規定	説明して欲しい内容	点推定法	区間推定法	換算係数法	濃度分布評価法
			濃度比法		
6.1.2.2 元素成分条件	—	—	—		
6.1.2.2.1 起源元素の選定方法	<ul style="list-style-type: none"> どのように起源元素を選定したか その結果、どの起源元素を選定したか スクリーニングをした場合、その理由とスクリーニングの内容 <div style="border: 1px solid black; padding: 5px; margin-top: 10px;"> <p>起源元素は、評価対象とする放射化金属等の種類(材料)ごとに、次の考え方を踏まえ、選定する。</p> <ul style="list-style-type: none"> 起源元素は、不純物、又は微量元素として存在していると考えられる元素とともに、評価する材料の化学組成から選定する。 評価対象核種(評価対象核種と相関関係をもつKey核種を含む)を生成する元素は、起源元素として抽出しなければならない。 <p>なお、起源元素は、次のステップ(全て又はいずれか)によって、対象からスクリーニングすることができる。</p> <ul style="list-style-type: none"> 原子炉内で放射化によって生成する放射性同位体は、起源元素から除外できる。ただし、天然に広く存在する放射性同位体は除外しない。 例 Pu などのように材料の放射化によって生成する放射性同位体。 評価対象核種を生成しない元素は、起源元素から除外できる。 材料の精錬時などに揮散する可能性が高いと判断できる元素は、起源元素から除外できる。ただし、対象物の範囲及び評価によっては、完全に除去されず、放射化計算に考慮した方がよい元素もある。 評価対象核種の総生成放射能に対する寄与が小さい元素は、起源元素から除外できる。 </div>	<p>選定方法: 附属書Fの例(放射化計算と放射化学分析結果の比較)では、CBに関して、Co-60に関する計算と分析との比較検討を行うため、Co-60の起源元素Coのみとしています。</p> <p>なお、最大放射能濃度の評価に適用する場合は、CBの評価対象核種例としました「¹⁴C, ³⁶Cl, ⁶⁰Co, ⁶³Ni, ⁹⁰Sr, ⁹⁴Nb, ⁹⁹Tc, ¹²⁹I, ¹³⁷Cs, 全α」からの選定は、区間推定法と同じです。</p>	<p>選定方法: 附属書GではCBを評価対象物としており、G.1.1に示しております起源元素の選定の例示のように103元素からG.1.1.3に示しています4段階のスクリーニング¹⁾(添付1参照)を実施して、仮に、現行L2埋設などの申請核種(¹⁴C, ³⁶Cl, ⁶⁰Co, ⁶³Ni, ⁹⁰Sr, ⁹⁴Nb, ⁹⁹Tc, ¹²

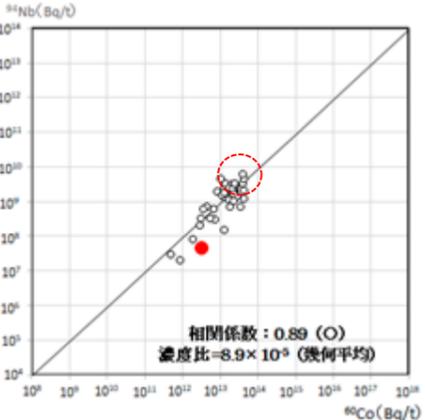
注記 CB 中央部の分析結果を●で示す、比較は計算結果(○)の最大領域の結果(赤破線の○で囲った部分)との比較となる。		
--	--	--	---	--	--

<p>変動係数を評価し、双方を乗ることで、評価した放射能濃度の不確かさの範囲を評価します。</p> <p>結果の不確かさの試算：Nb-94 の場合で約 1.7 倍のばらつきを含みます (添付 5 参照)</p>																	
<p>6.4 放射能濃度の評価における裕度</p>	<ul style="list-style-type: none"> 最大放射能濃度との比較に用いる推定放射能濃度の算出方法と結果 提示する評価精度値とその根拠 	<p>—</p> <p>(附属書 F は、Co-60 に関する計算と分析との比較検証用に実施しているため、保守性を加味した最大放射能濃度の評価ではありませんので、下記の評価精度です。)</p> <table border="1" data-bbox="914 617 1344 779"> <thead> <tr> <th>放射性核種</th> <th>核種分析値^{a)} (Bq/t)</th> <th>放射化計算結果 (Bq/t)</th> </tr> </thead> <tbody> <tr> <td>⁶⁰Co</td> <td>3.3×10¹²</td> <td>3.4×10¹²</td> </tr> </tbody> </table> <p>注^{a)} 核種分析値の計数値の統計変動 (計数誤差) は、"±0.2%"であった。</p> <p>なお、最大放射能濃度の評価に適用する場合は、計算条件に保守的条件 (入力条件に最大値、又は信頼上限値の適用) を設定することで裕度を確保できます。</p>	放射性核種	核種分析値 ^{a)} (Bq/t)	放射化計算結果 (Bq/t)	⁶⁰ Co	3.3×10 ¹²	3.4×10 ¹²	<p>最大放射能濃度の評価に適用する濃度比：「算術平均濃度比」を適用します。</p> <p>これに加え、放射化計算の結果のばらつき (附属書 I の表 1.21 の計算結果では、最も小さい Cl-36 の場合で最大濃度比/算術平均濃度比=2.4、最も大きい Sr-90 の場合で最大濃度比/算術平均濃度比=5.9) は、10 倍以内に収まっており、濃度比法を適用できる範囲を制限するスクリーニングレベル (例えば 1/10) を設定することによって、最大放射能濃度を超えないことの確認が可能です。</p> <p>推定放射能濃度の算出方法と結果：「算術平均濃度比」に Key 核種 (Co-60) の放射能濃度 (非破壊外部測定によって評価した結果、または理論計算によって評価した結果) を乗じることで、評価対象核種の放射能濃度を決定します。</p> <table border="1" data-bbox="1383 989 1863 1150"> <caption>濃度比法による放射能濃度の計算結果</caption> <thead> <tr> <th colspan="2">評価対象物：CB</th> <th>Nb-94 濃度</th> </tr> </thead> <tbody> <tr> <td>濃度比法</td> <td>算術平均</td> <td>7.0 E+9 Bq/t</td> </tr> <tr> <td colspan="2">中央部のサブリング分析結果</td> <td>4.4 E+7 Bq/t</td> </tr> </tbody> </table> <p>注記：燃焼度 (45 GWd/t) での Co-60 放射能濃度を基本として、「濃度比法」は、この Co-60 放射能濃度に Nb-94/Co-60 濃度比を乗じて評価した。</p> <p>結果の不確かさの試算：Nb-94 の場合、約 1.7 倍のばらつきを含む (添付 5 参照)</p> <p>また、下図 (Nb-94 と Co-60 の放射能濃度の計算結果の散布図) のように理論計算による計算結果と CB の代表試料の分析結果の比較によって保守性も把握しています。</p> 	評価対象物：CB		Nb-94 濃度	濃度比法	算術平均	7.0 E+9 Bq/t	中央部のサブリング分析結果		4.4 E+7 Bq/t

MCNPコードの解析フロー図

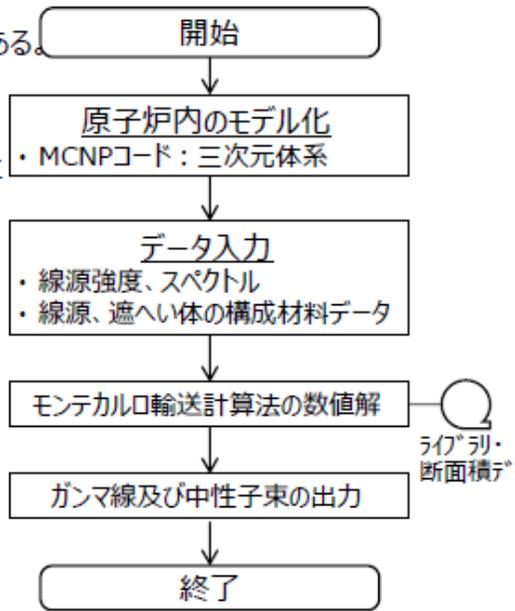
6.1.2.3 中性子条件	—	—	—		
a) 中性子フルエンス率・中性子スペクトル	<ul style="list-style-type: none"> 使用した中性子輸送コードの種類 そのコードを選んだ理由 中性子フルエンス率、中性子スペクトルの設定に至るまでの考え方、設定の判断方法、根拠 	<p><u>中性子輸送コード</u>: MCNP</p> <p><u>選定理由</u>: 添付2及び採取した試料位置の中性子条件を正確に評価するために、燃料集合体内を詳細にモデル化した中性子フルエンス率・中性子スペクトル計算できるMCNPを適用した。</p> <p><u>設定方法</u>: 附属書FのF.1.3 b)の燃料棒の出力及びボイド率を用い、燃料集合体内を詳細にモデル化した中性子フルエンス率分布計算を、MCNPによってサイクルごとの代表点(サイクル中期)で実施し</p>	<p><u>中性子輸送コード</u>: 単位燃料集合体核特性計算コード</p> <p><u>選定理由</u>: 添付3及び軸方向出力分布、ボイド率分布を考慮して軸方向の中性子条件を設定するために、単位燃料集合体核特性計算コードによる中性子フルエンス率・中性子スペクトル算出結果を使用した。</p> <p><u>設定方法</u>: 附属書GのG.2.2に示します。</p> <ol style="list-style-type: none"> 中性子フルエンス率・中性子スペクトルの炉内分布の評価計算

MCNPコードは三次元輸送計算コードであり、米国ロスアラモス国立研究所(LANL)で開発された、中性子、光子及び電子輸送問題を解くための汎用解析モンテカルロコードである。

- 1) MCNPコードは二次曲面の論理演算によって表現された任意の三次元領域を取扱うことができ、形状モデルや断面積データを正確に取り扱うことができる。
- 2) 断面積の取扱いに連続エネルギーを採用している。

国内では、「原子力発電所放射線遮へい設計規程」¹⁾において、原子力施設の遮蔽のための輸送計算コードとしてモンテカルロ法を用いた計算手法の適用が可能とされており、MCNPコードは放射性物質輸送・貯蔵容器の遮蔽解析などで用いられている。米国では使用済燃料貯蔵施設の審査指針である「Standard Review Plan for Spent Fuel Dry Storage Facilities」(NUREG-1567)においては遮蔽解析ツールとしてMCNPコードが記載されており、遮蔽設計、線量評価等で使用されている。

大型実験/ベンチマーク試験による検証^{3) 4)}が実施されていることを確認。実機においても検証例^{5) 6)}が報告されている。

図 13(4)-4 *The changes in correlation coefficient with the number of samples* (相関係数 0.8 の例[1])

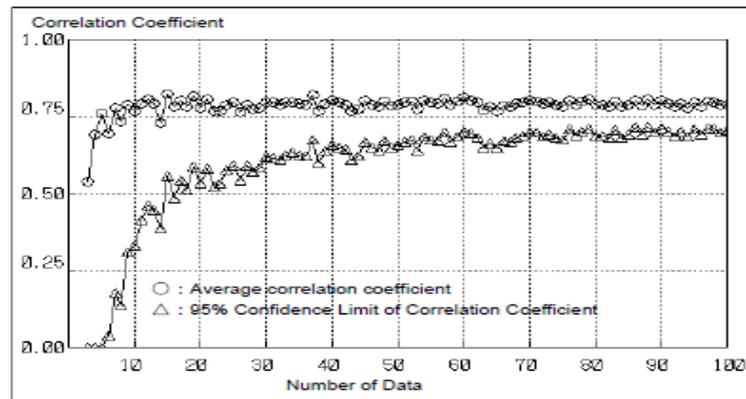
6.1.3.3.2 区間推定法	<ul style="list-style-type: none"> 実施した計算数 その数で十分と判断した理由 	—	<p>計算数：附属書Iに示します計算例では40点</p> <p>その数で十分と判断した理由：核種間の相関関係に依存するため、核種ごとに必要計算回数は異なりますが、例示したNb-94の場合はCo-60との相関係数0.83であり、計算数としては、30点で充分と考えますが、他の核種も含めた統一した評価例を示すため40点としています。 (計算数の充足性に関しては、第3回会合における日本原子力学会への説明依頼事項に対する回答の回答13(4)を参照ください。)</p>

必要データ数の考え方の例として、IAEA Nuclear Energy Series No. NW-T-1.18 に示される評価に必要なデータの充足数に関する引用文献[1]では、図 13(4)-4 の評価結果（相関係数 0.8 の場合の 100 点のデータまでの統計値の推移を評価した例）などを踏まえ、相関係数に応じて、表 13(4)-2 のように計算数が充足性を満たす数量（引用文献ではスケーリングファクタ法における必要データ数）として示されており、このデータ数の充足性を満たす数量の考え方が、同じ相関係数を利用して評価する理論的方法にも適用可能と考えます。

図 F.3—チャンネルボックスの中性子の照射履歴（概念図）

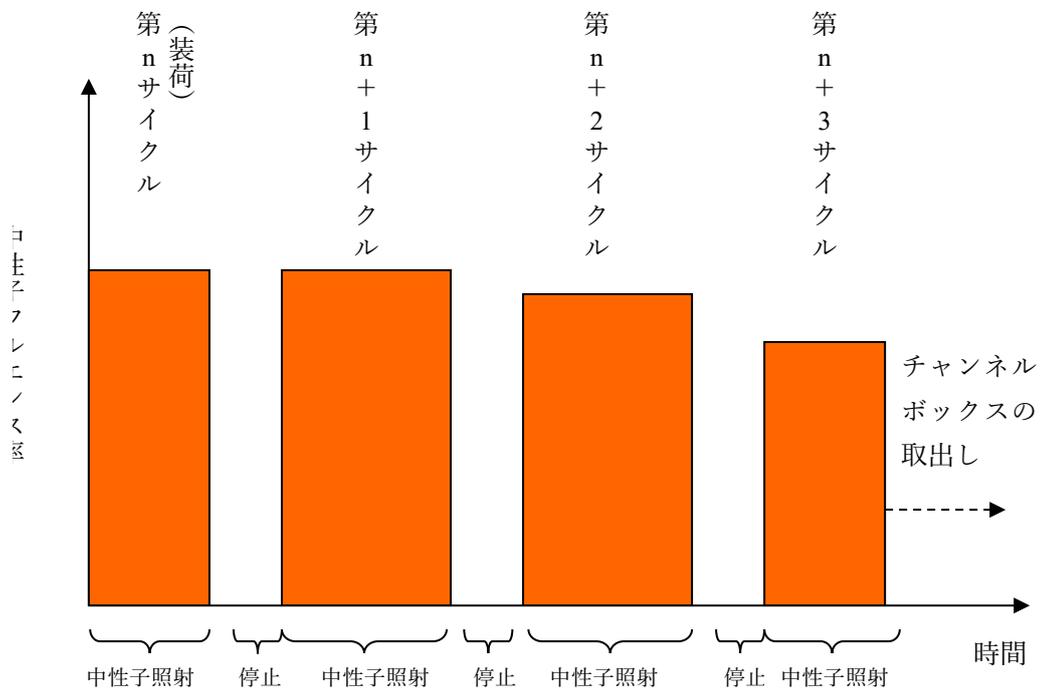
6.1.2.4 照射条件	<p>a)とb)のいずれを選定したか</p> <ul style="list-style-type: none"> その方法を選んだ理由 各方法において、照射条件を設定する場合の適切性を判断する理由(判断方 	<p><u>設定方法</u>：Co-60に関する計算と分析との比較検証用ですので、詳細に「個別に照射履歴」を設定します。(図E3参照)</p>	<p><u>設定方法</u>：「代表照射履歴(照射時間)」を設定し、その収集して設定した照射時間の入力用分布からランダムサンプリングします。</p> <p><u>設定理由</u>：評価対象とするCB全体の照射条件を網羅した設定とするために、その照射時間の</p>

<p>法)は、同様に保守性を判断できる理由</p> <p>a) 個別に照射履歴を設定する方法 放射化金属等ごとに、中性子の照射履歴に基づき、適切又は保守的に代表する照射条件を設定する。</p> <p>b) 代表照射履歴を設定する方法 中性子の照射履歴に基づき、放射化金属等のグループを適切又は保守的に代表する照射条件を設定する。</p> <p>なお、換算係数法、濃度比法及び濃度分布評価法によって決定する場合は、複数の放射化金属等を適切に代表する照射条件の範囲又は分布を設定してもよい。</p>	<p><u>設定理由</u>：評価対象とした CB 自体の中性子照射日数及び中性子照射停止日数を運転サイクルごとに与えるため。</p> <p><u>妥当性</u>：個別に、評価対象とした CB の詳細な照射記録で設定します。</p> <p>なお、最大放射能濃度の評価に適用する場合は、区間推定法と同じですが、保守的に最大値などを評価条件として選択します。</p>	<p>分布(平均及び標準偏差)を設定した上で、ランダムサンプリングによって計算用の入力条件を設定したため。</p> <p><u>妥当性</u>：約 13,000 体の CB の照射時間の実態調査結果を踏まえて、代表照射分布(平均 1 786 日、標準偏差=654 日)を設定しています。(表 L.14 参照)</p> <p><u>放射化計算の入力用の設定方法</u>：上記の CB の照射時間の実態調査結果から設定した代表照射分布から、ランダムサンプリングすることによって、照射時間を必要回数設定します。</p>
